NORSK INSTITUTT FOR VANNFORSKNING

**Driftsundersøkelse av renselanlegg
i
Akershus
del 1**

Enebakk, Nes, Nittedal, Rælingen,
Skedsmo og Ås kommuner

12. juli 1976

Flateby renseanlegg.

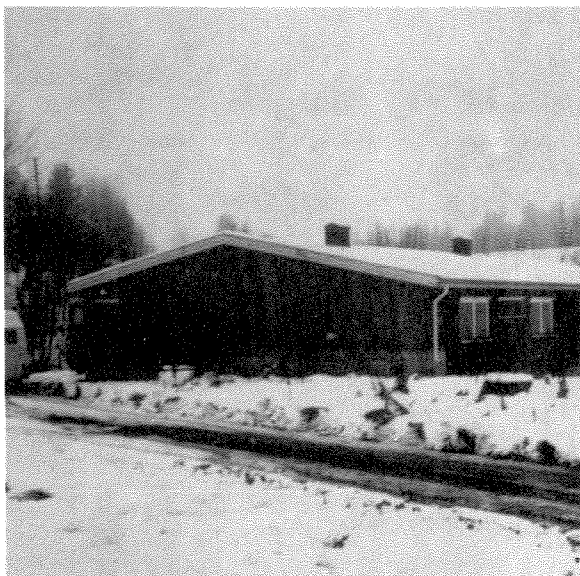
Risten har for stor stavavstand og fordelingen av avløpsvannet til de to luftetankene er for dårlig.

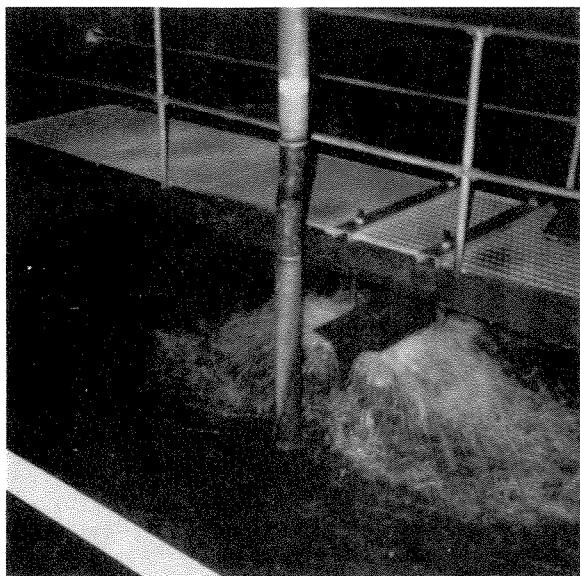
Mammutlufferne klarer ikke å forhindre store slamansamlinger på bunnen av luftetankene.

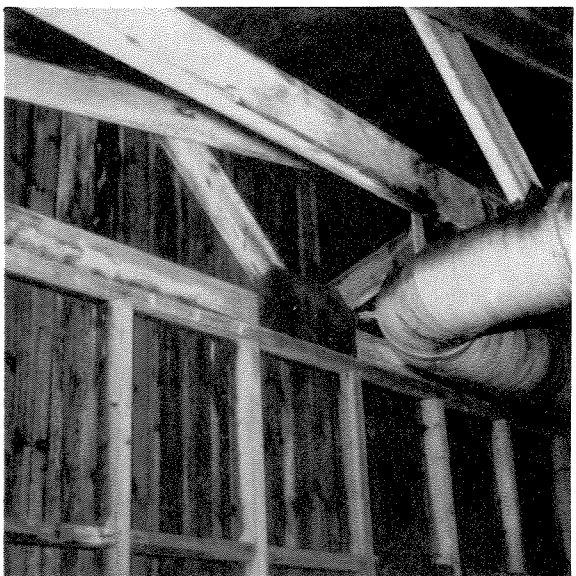
Uisolerte treoverbygg er dårlig egnet for renseanlegg (råte).

Kirkebygda renseanlegg.

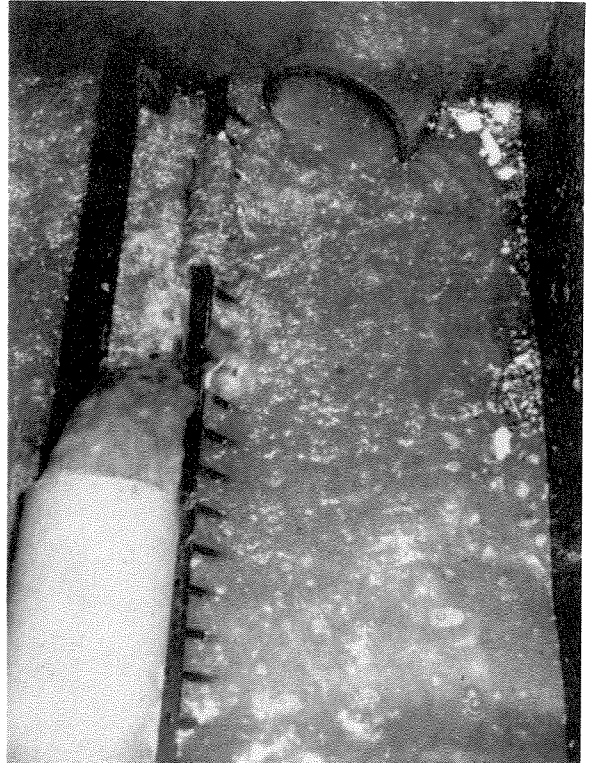
Ugunstig innløpsarrangement (delvis neddykket innløpsrør, altfor stor stavavstand på den neddykkete risten).

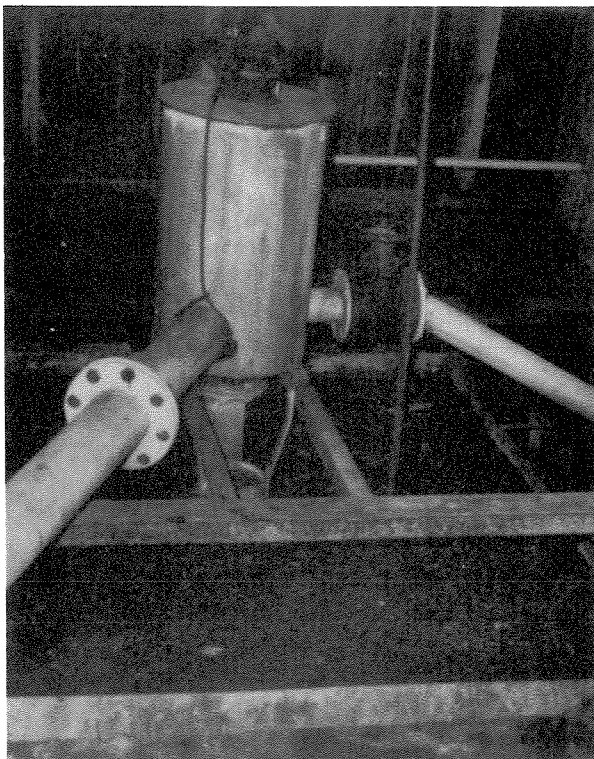
Dette provisoriske regnvanns- overløpet gir ingen beskyttelse mot hydraulisk overbelastning og tilhørende slamutvasking.

Fjellfoten renseanlegg.

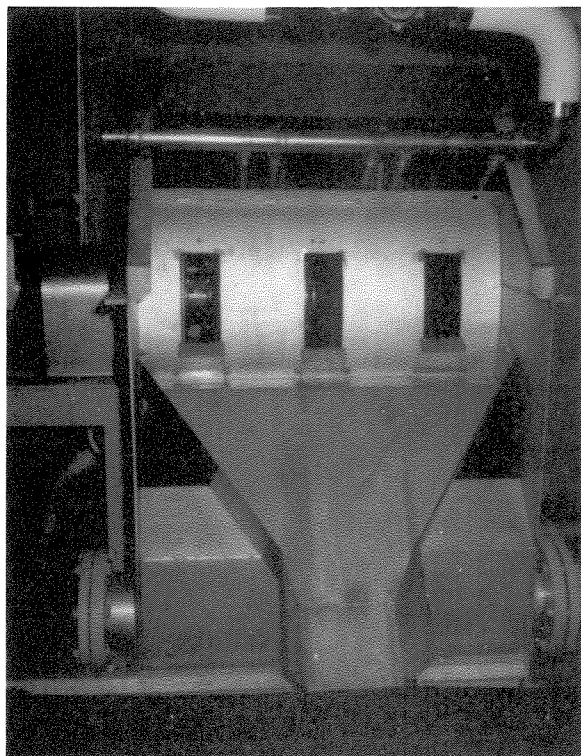
Anlegget var utstyrt med skivefilter som ikke var satt i drift.

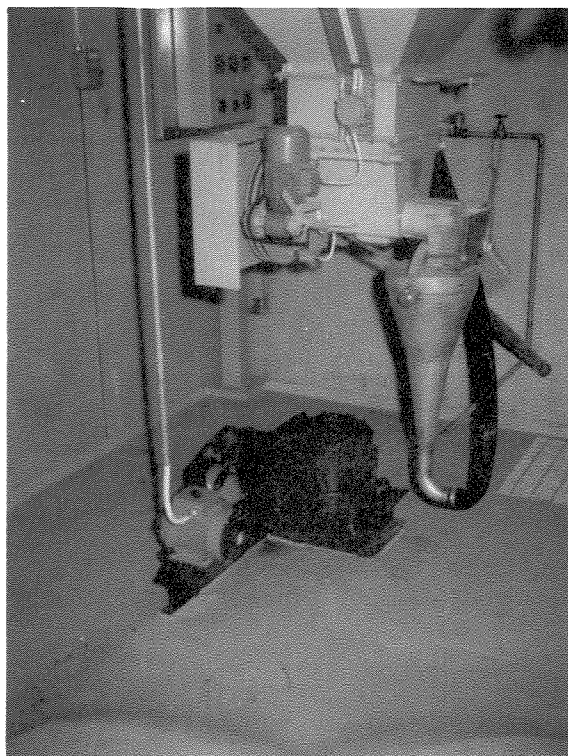
Padleverket i flokkuleringskamrene var ute av drift på grunn av overbelastning. Bildet viser også utstyret for aluminiumsulfatdoseringen.

Hagen renseanlegg.

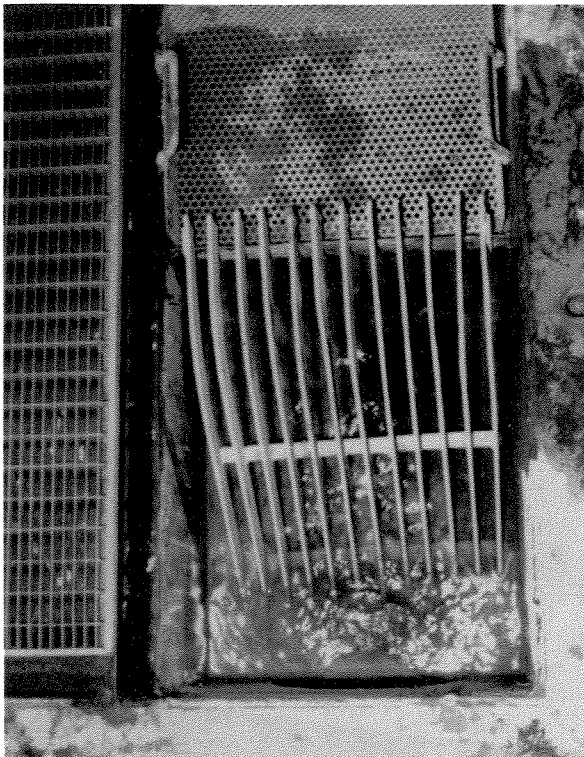
Flyteslam i sedimenteringstank.
Flyteslamavdrag mangler.

Utløpsrennen for disse anlegg erveddykket for å unngå at flyteslam blir revet med utløpsvannet. Anlegget mangler imidlertid avdrag for flyteslam slik at dette må samles og øses over til slamstabiliseringsstanken. For å lette betjeningen av anlegget, og for å unngå ansamling av flyteslam i sedimenteringsenheten, bør anlegget utstyres med avdrag for flyteslam.

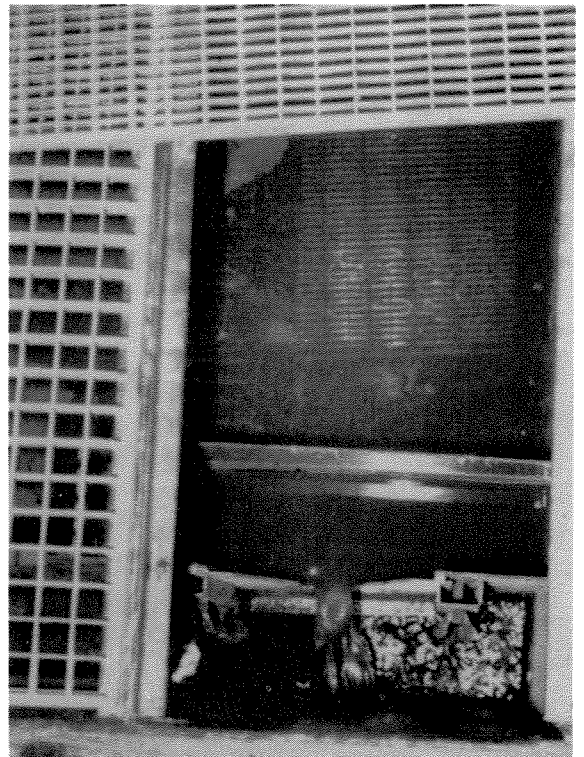
Lite ristareal gjør at risten
tettes raskt.

Ved V-overløp er plassforholdene
dårlige slik at vannføringen er
vanskelig å få målt.

Den håndrensede rist ved innløpet tettet seg hurtig. Dette skyldtes i første rekke et meget lite ristareal og at risten var tett i bunnen. I helgene ble risten tatt ut for å unngå for stor oppstuvning og oversvømmelser inne på anlegget. Risten bør derfor ombygges slik at ristflaten blir større. Det vil også være en fordel å la bunnen være neddykket i luftebassenget slik at en får noe omrøring i ristkassen.

Lysverkbygget renseanlegg.

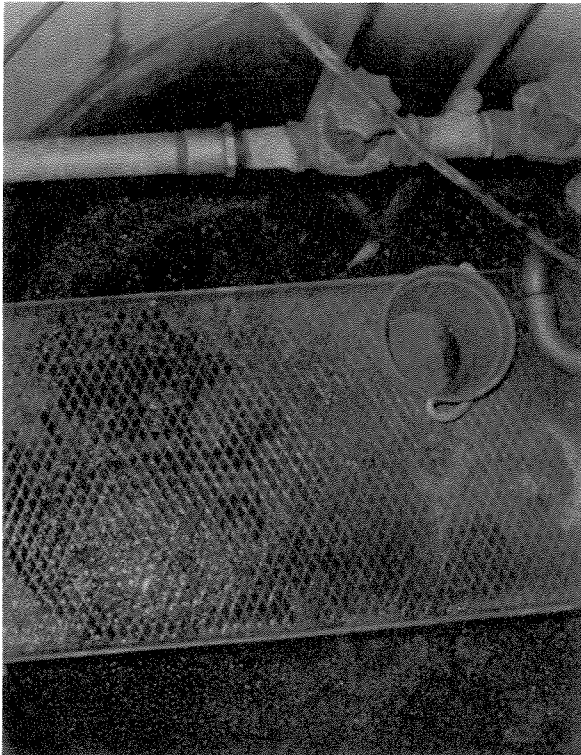
Lufttank. Spylevann for renhold mangler.

Forøvrig bør de mangler som er nevnt i anleggsdiagnosen utbedres. I alle fall må anlegget utstyres med spylevann for renhold samt vask med varmt vann.

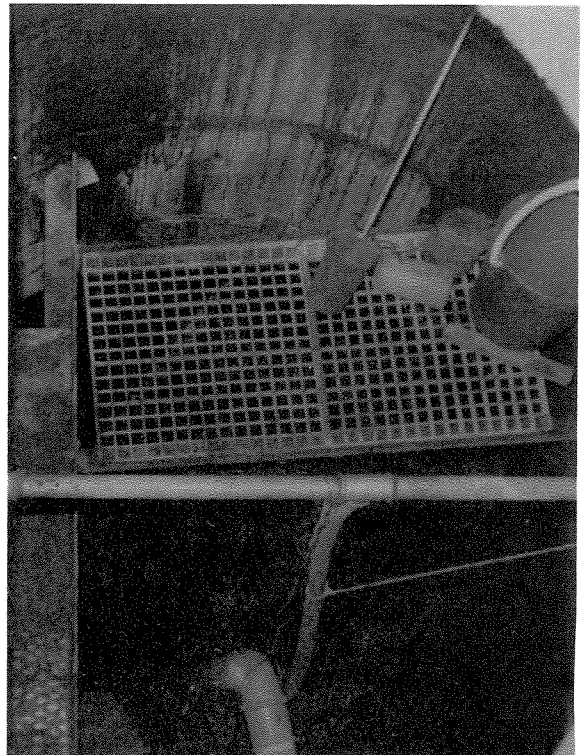
Sedimenteringstank. Anlegget er meget trangt og kummerlig.

Aamodt renseanlegg.

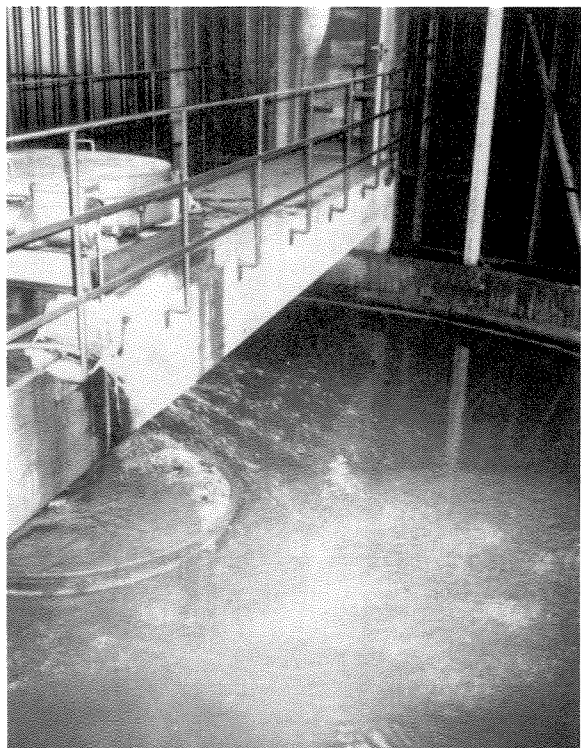
Anlegget er meget tungdrevet. F.eks. for å foreta renhold av utløpskasse med vannføringsmåler må driftsoperatøren dra ut vannslangen og klatre opp i den viste luke.

For å få fjernet flyteslam med flyteslamskrapen, ble overflatelaget i bassenget satt i bevegelse med en vannslange.

Bjørnebekk kursted's renseanlegg.

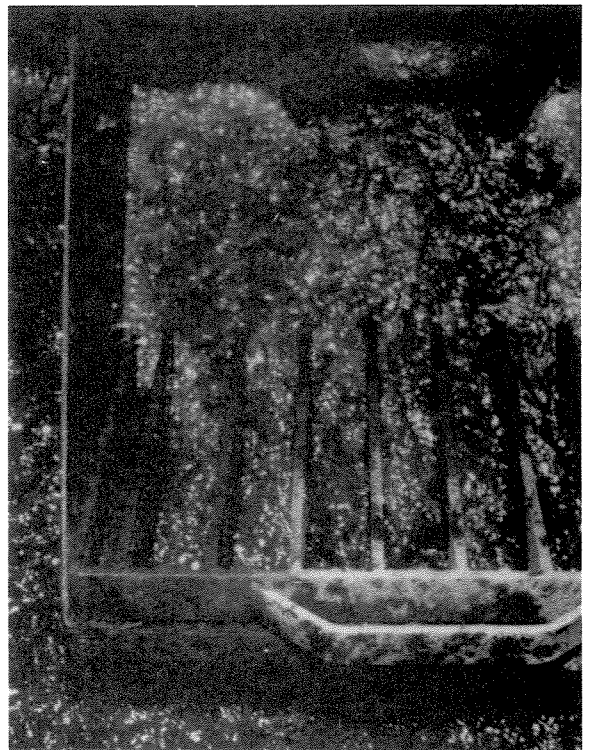
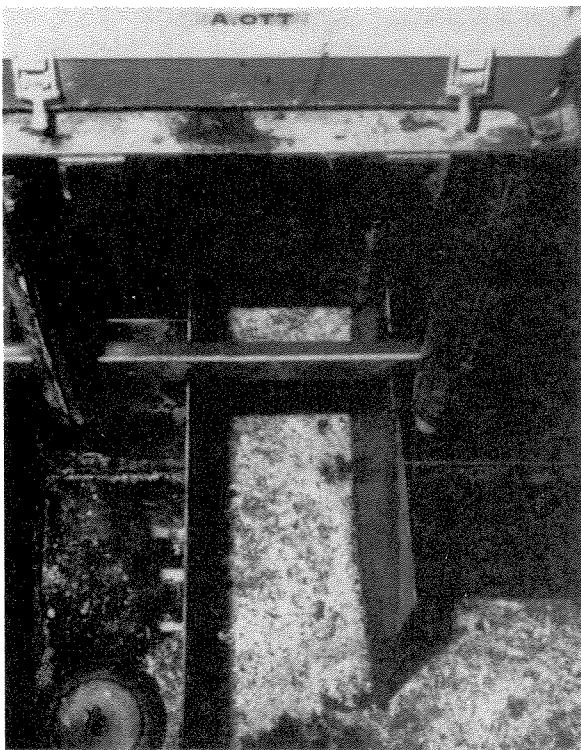
Utløpskum med flyteslamskjerm og limnigraf foran V-overløpet. Flottøren var ikke tilkopleet limnigrafen.

Det er ikke særlig mye som fanges opp på denne rista.

Luftmengden til flyteslampumpa ble redusert mens vi var på anlegget, men det bør her settes inn en skikkelig nåleventil for en sikrere justering av lufttilførselen. Forøvrig bør en rette opp de forhold som er nevnt under "Kommentarer" overfor.

Furumoen renseanlegg.

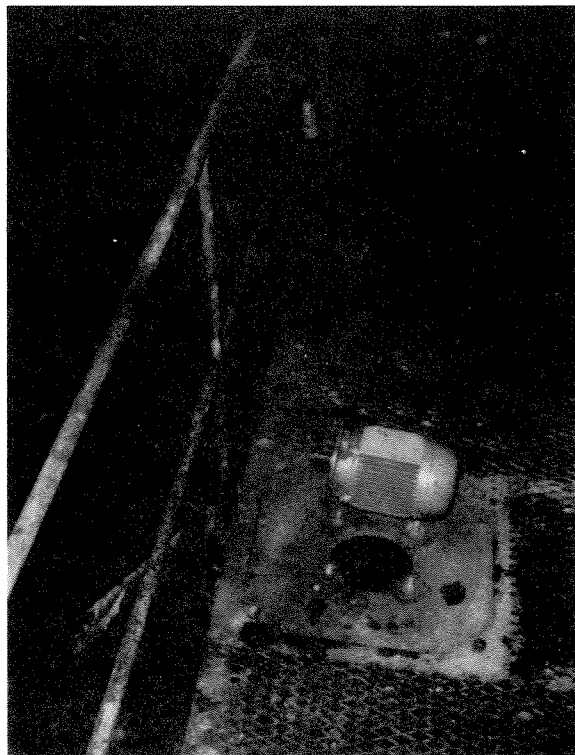
Akslingen på rotorlufteren hadde røket.

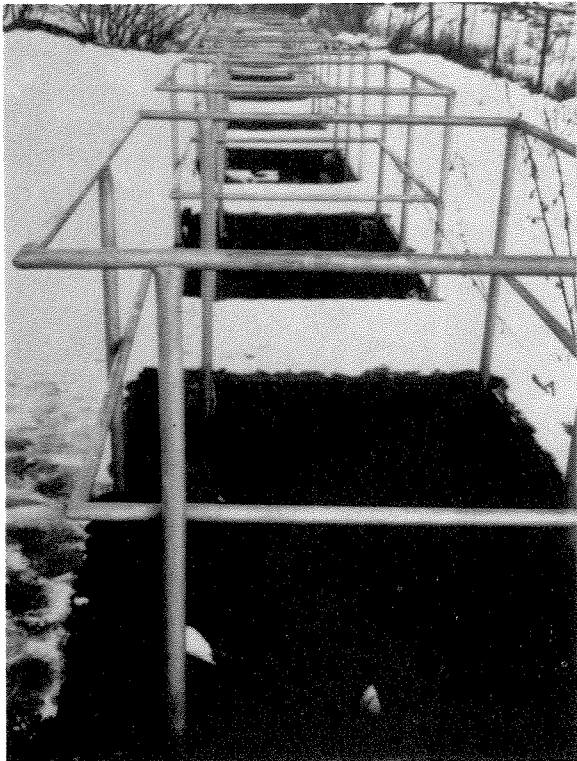
Regnvannsoverløpet virket kun etter sin hensikt ved manuell justering av en luke nedstrøms overløpet.

En bør få rettét på overløpet foran anlegget slik at dette automatisk trer i funksjon når vannmengdene overskrider en fastsatt grense. Forøvrig må utbedringer sees i lys av at anlegget skal nedlegges om noen tid.

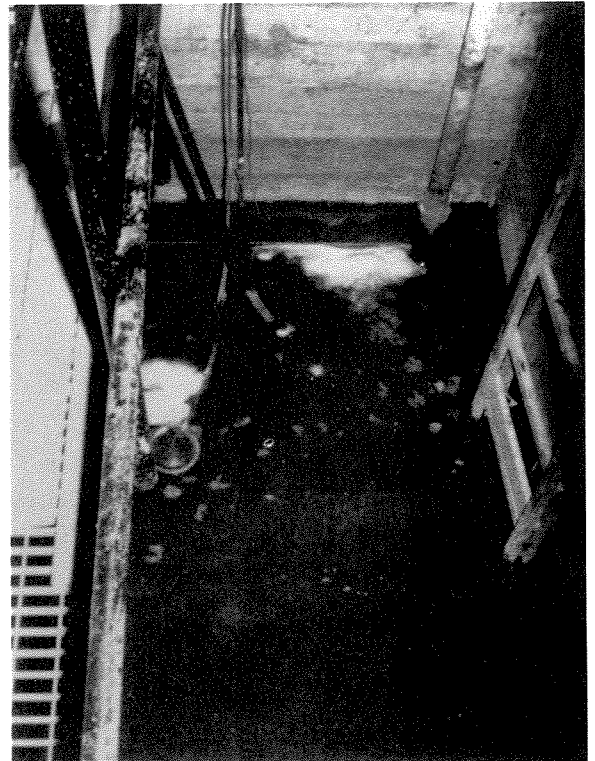
Målekanalen var fullstendig oversvømmet da overløpet ikke automatisk trer i funksjon ved store vannføringer.
